SUPERINTENDENCIA DE INDUSTRIA Y COMERCIO

RE: Solicitud de Patente de Invención No. **NC2016/0005609**

Solicitante **ALTAIR CARVALHO DA SILVA**

Oficio **4918**

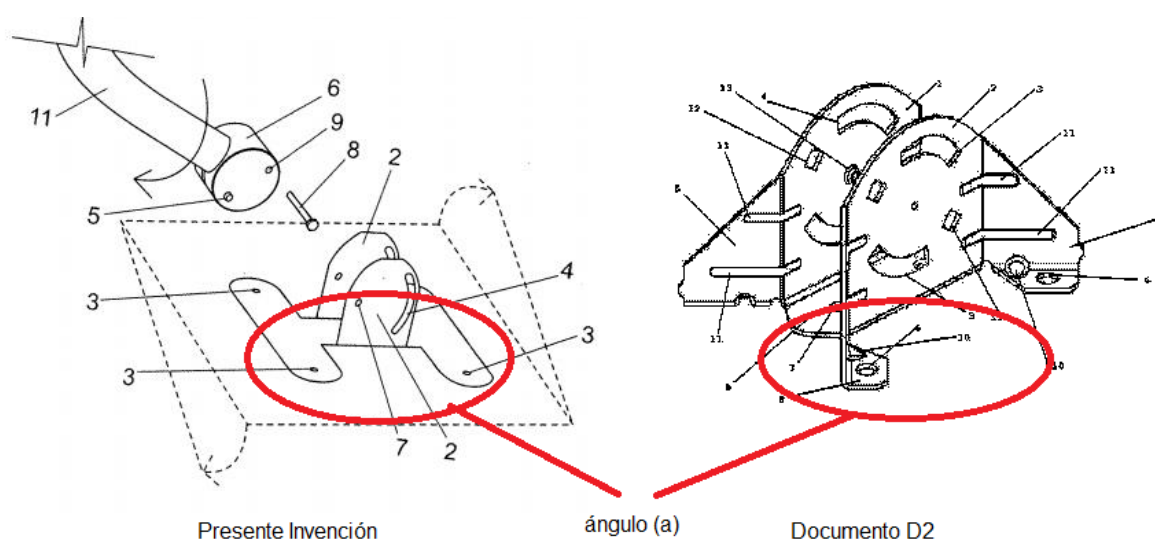
integrado al acoplador (6), en donde dichos pliegues (2) están provistos de orificios (7) de paso de los elementos de fijación (8) del acoplador (6), donde dichos acopladores (6) están formados por cuerpos cilíndricos provistos de orificios (9) y salientes (5) así como una abertura (10) dispuesta en su región central, bipartida, en donde dichos acopladores (6) son fijados en un tubo cilíndrico (11) levemente curvado, y dichos acopladores (6) de fijación son abiertos (12) en las extremidades, de modo que permiten el paso del cable coaxial que se conecta al conversor LNBF de bajo ruido”, en donde en primer lugar la base de los dispositivos definidos en la reivindicación 1 y los documentos D1 y D2 difiere en gran medida, ya que, como bien lo reconoce el examinador, D1 no menciona la base de fijación provista con pliegues que corresponde a una lámina con pliegues, mientras que D2 define una base con una forma totalmente diferente y cuyos pliegues no se encuentran definidos a 90°. Lo anterior se puede mostrar de una forma más clara a partir de la siguiente figura comparativa:

Se puede ver claramente que el ángulo (a) que se define entre la base que cuenta con los agujeros (3) y los pliegues (2) en la presente invención es exactamente de 90°, es decir, los pliegues son totalmente perpendiculares a la base, hecho que es totalmente diferente a como se define en el documento D2, en donde, en primer lugar no se tiene una base horizontal como en la presente invención, pero la que se puede considerar como base tiene un ángulo con los pliegues o salientes que no puede ser determinado como de 90°. Por el contrario, claramente dicho ángulo (a) en el documento D2 es mayor a 90° lo que tiene un efecto en el soporte de la antena que no permite tener la resistencia adecuada y puede llevar a que la base se deforme.
